伊方発電所3号炉
原子炉設置変更許可申請書 新旧比較表

(本文、添付書類六、添付書類八)

令和3年8月6日
四国電力株式会社

第3.10.8(2)図 解析用岩盤分類図(P-P'断面)

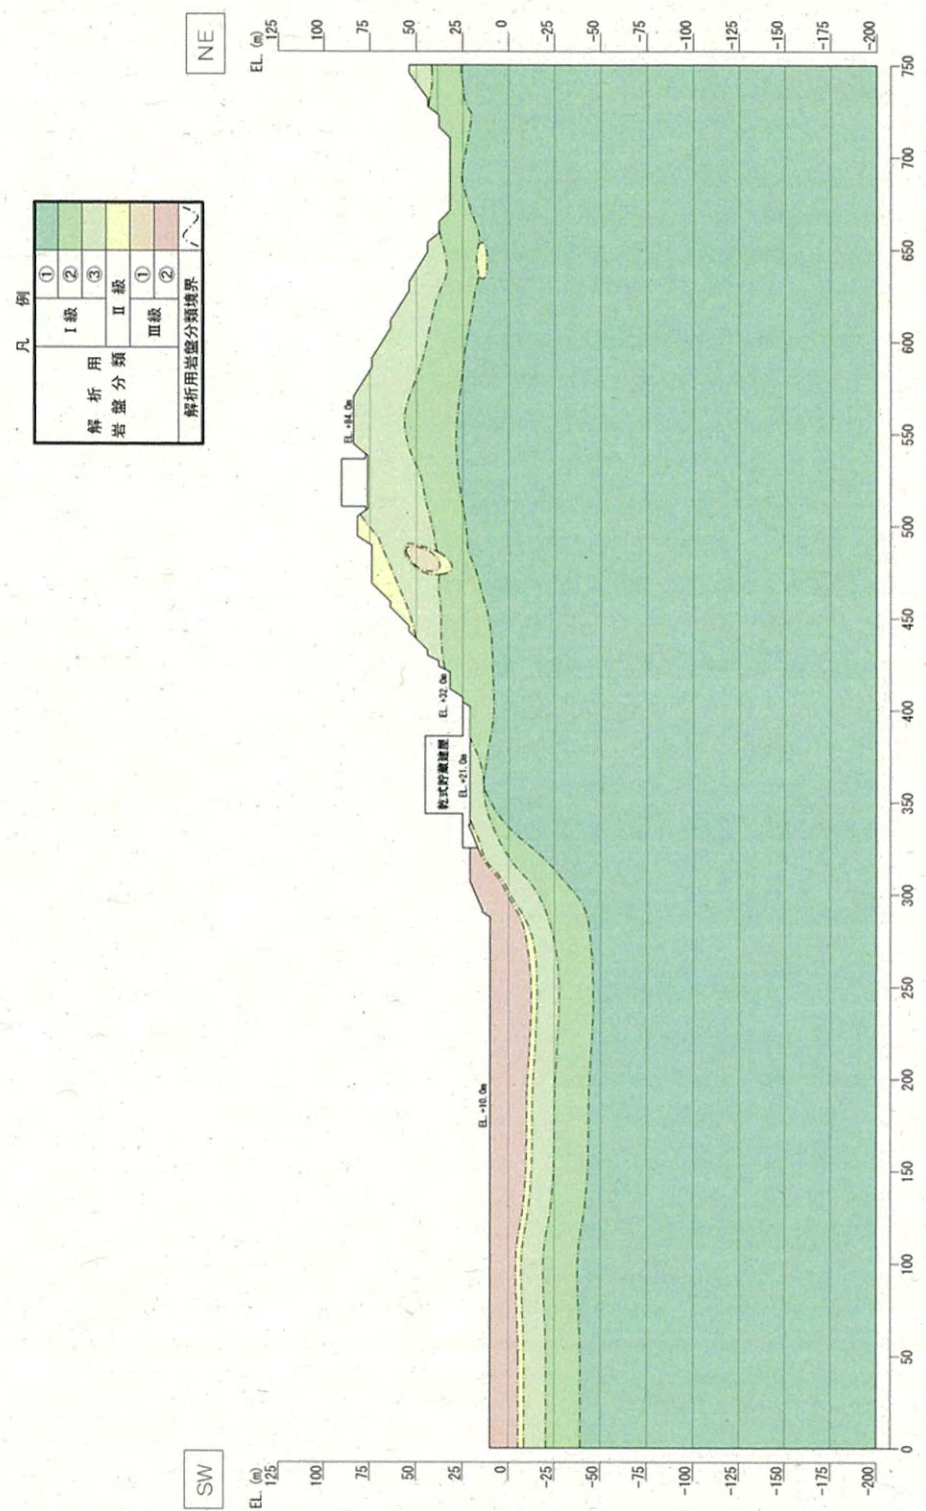
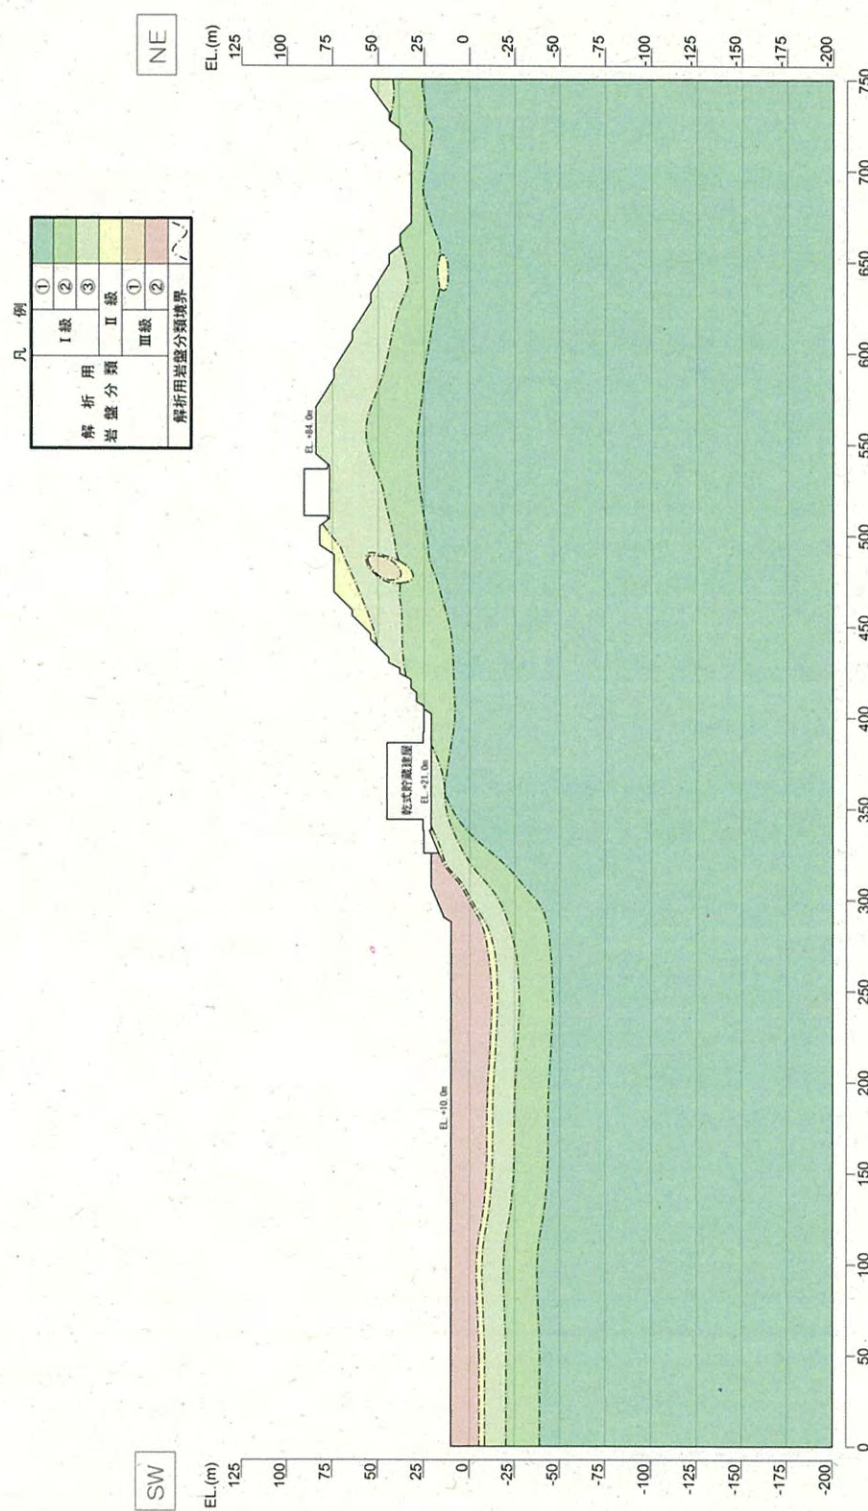
乾式工認を反映

第3.10.9(1)図 解析用要素分割図(O-O'断面)

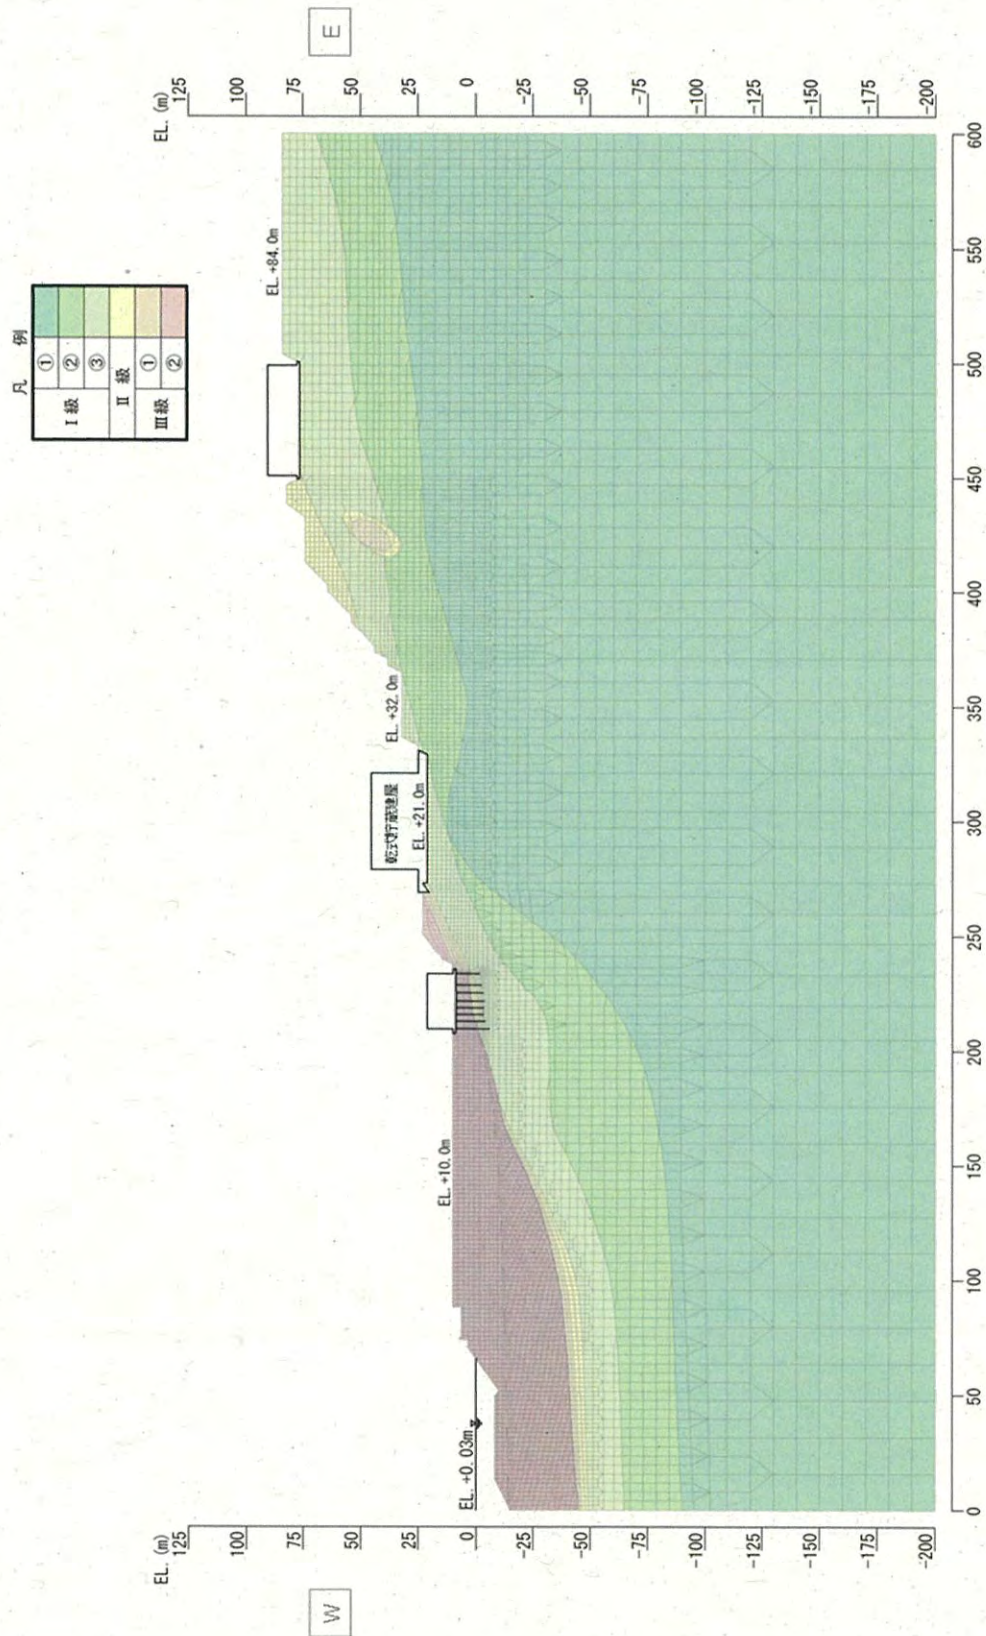
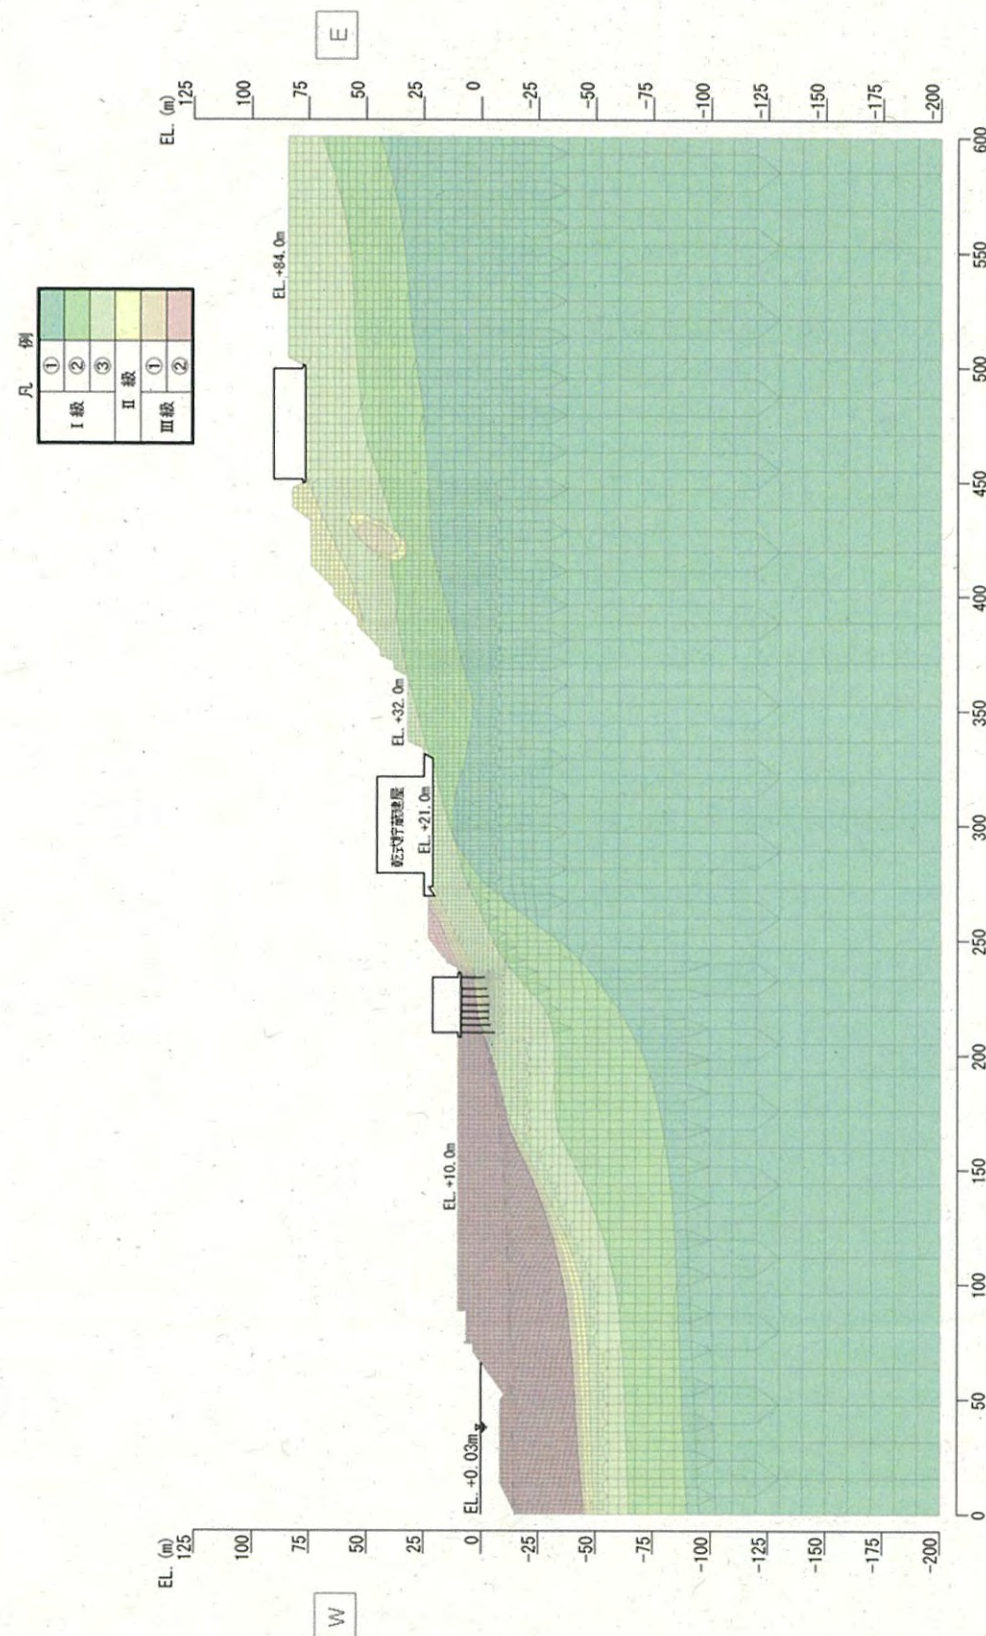
乾式工認を反映

第5.5.34図 標準応答スペクトル

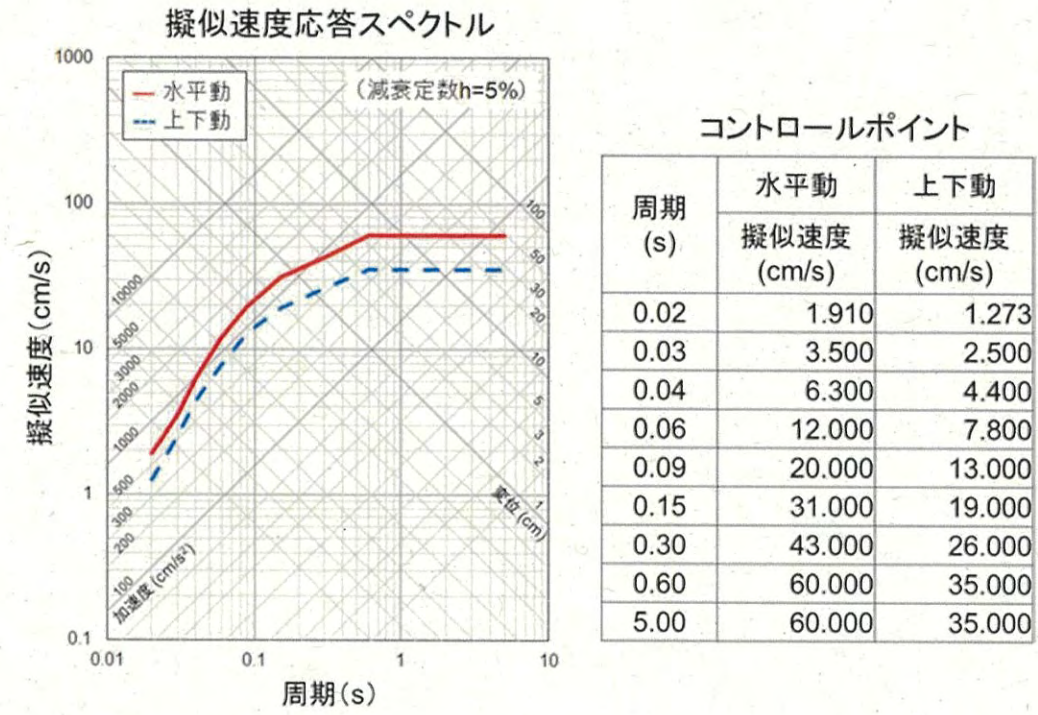
標準応答スペクトルの追加

第5.5.36図 震源を特定せず策定する地震動

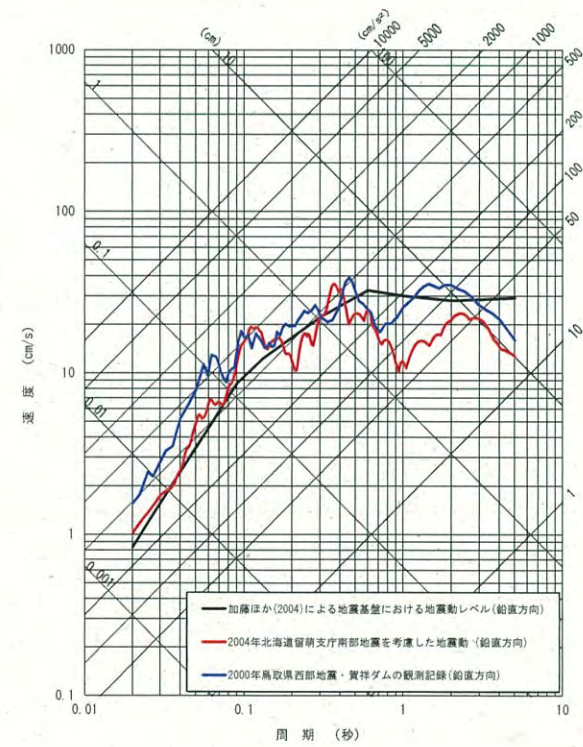
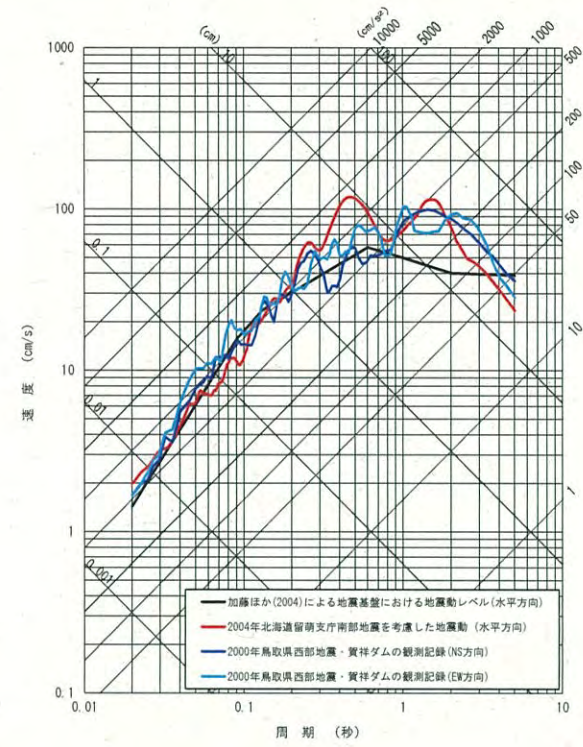
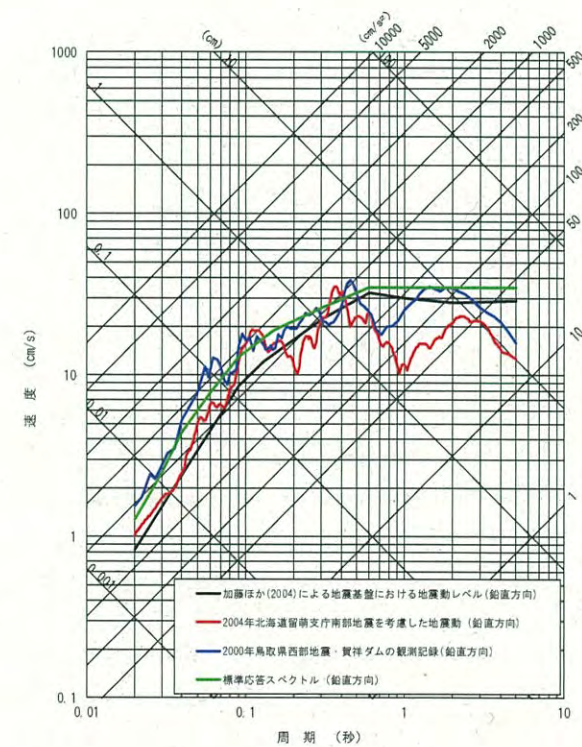
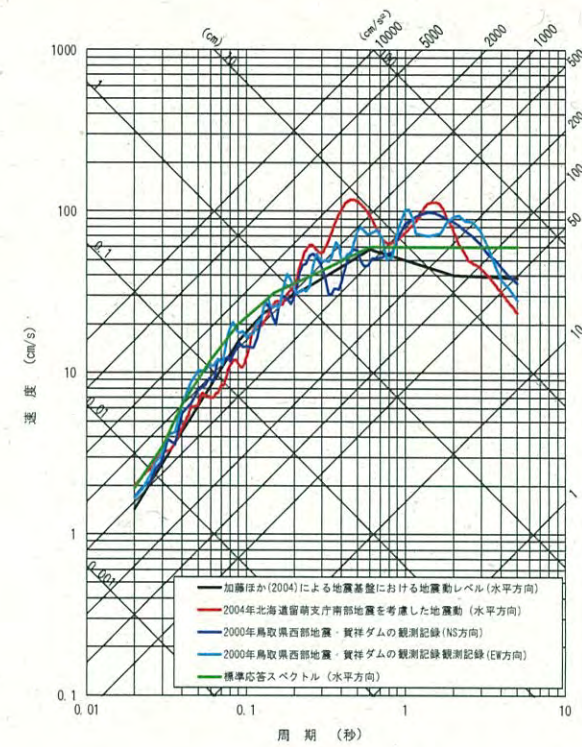
標準応答スペクトルの追加

第5.5.44図 「震源を特定せず策定する地震動」による基準地震動 Ss

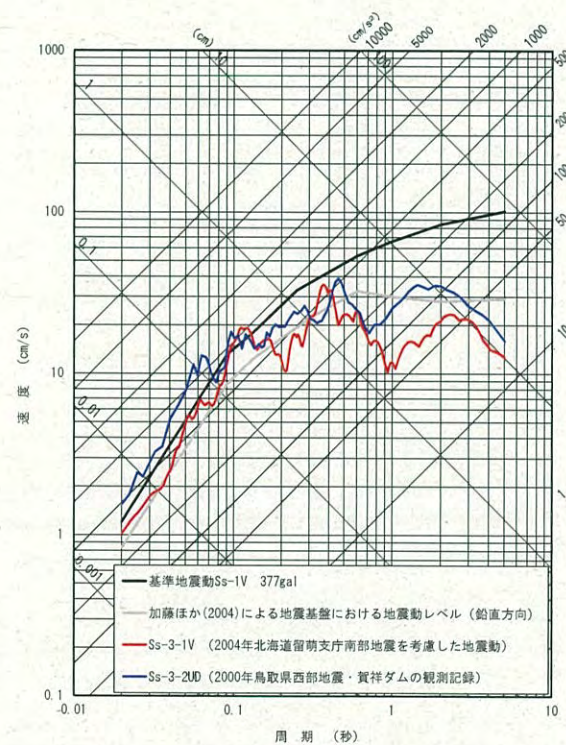
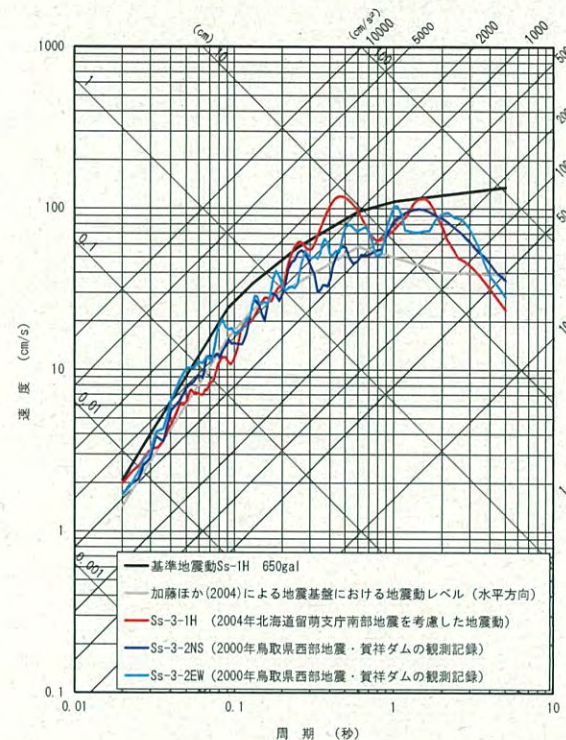
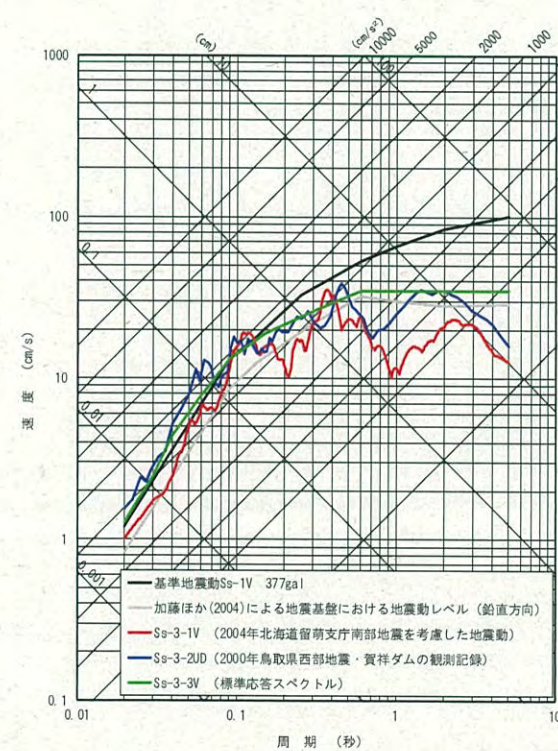
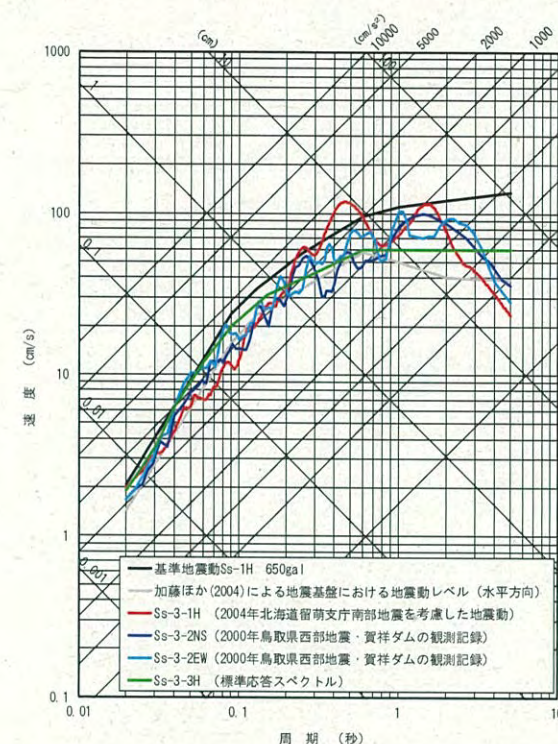
基準地震動 Ss-3-3 の追加

第5.5.53図 基準地震動 Ss-3 と領域震源による一様ハザードスペクトルの比較

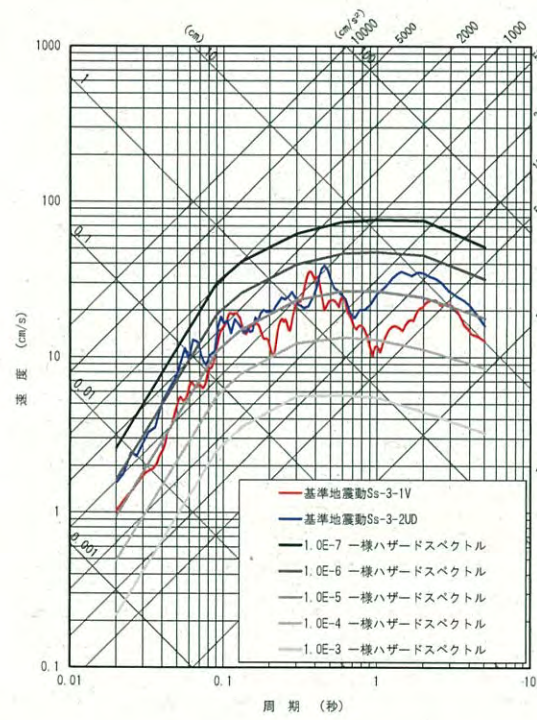
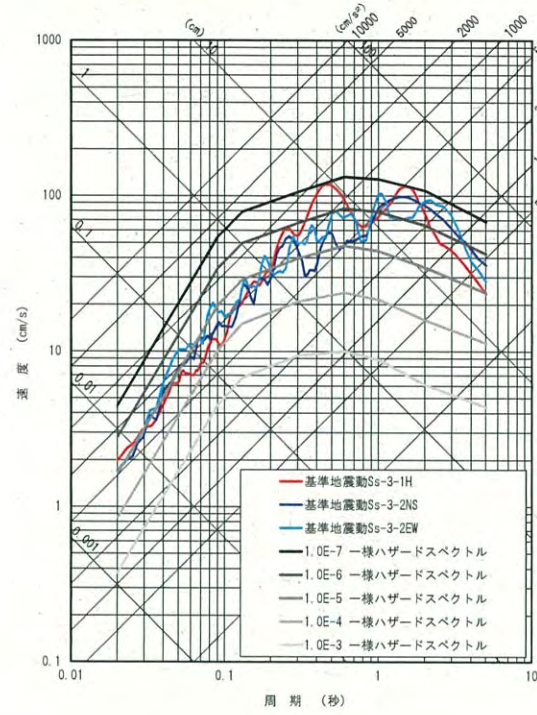
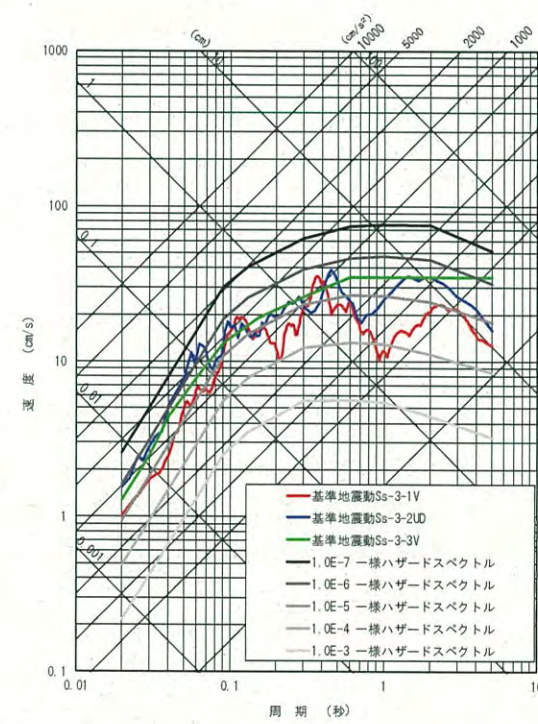
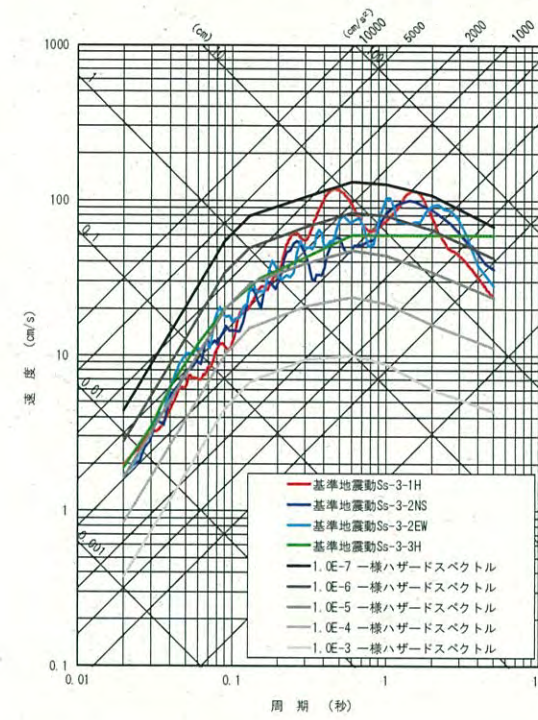
基準地震動 Ss-3-3 の追加
